Lo schema elettrico del mod. "Phonola 407..."

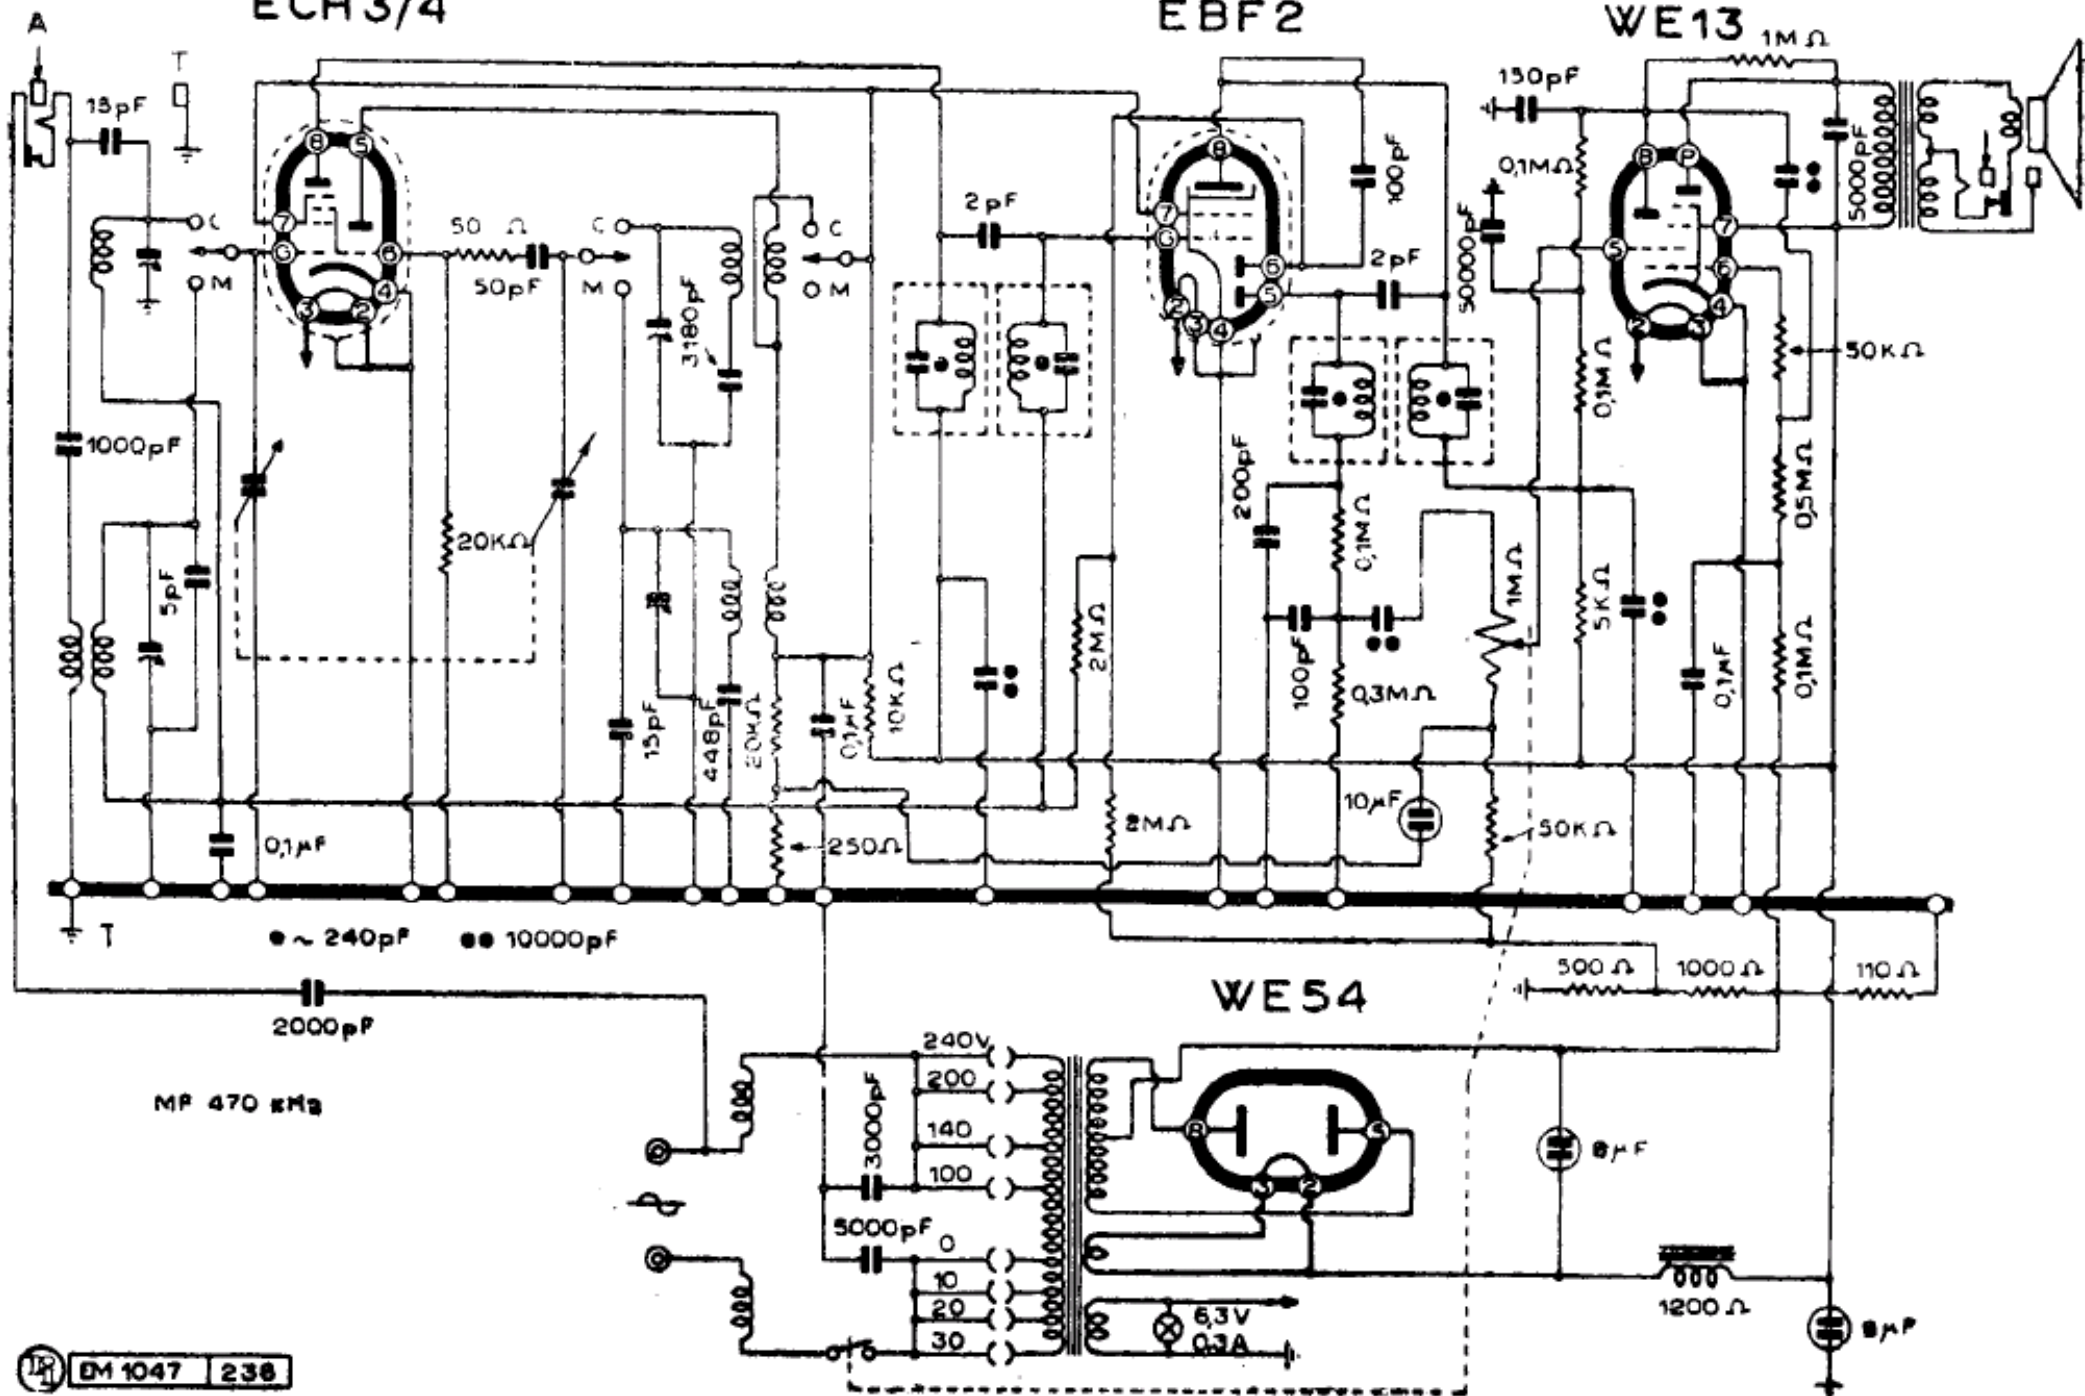
N. B. - Il mod. Phonola 407/A comporta le seguenti varianti: ECH4 in luogo EBF2; EBL1 in luogo di WE13. Compensatori: in alto a sinistra aereo OM; a destra oscillatore OC; in basso a sinistra aereo OC; a destra oscillatore OM.
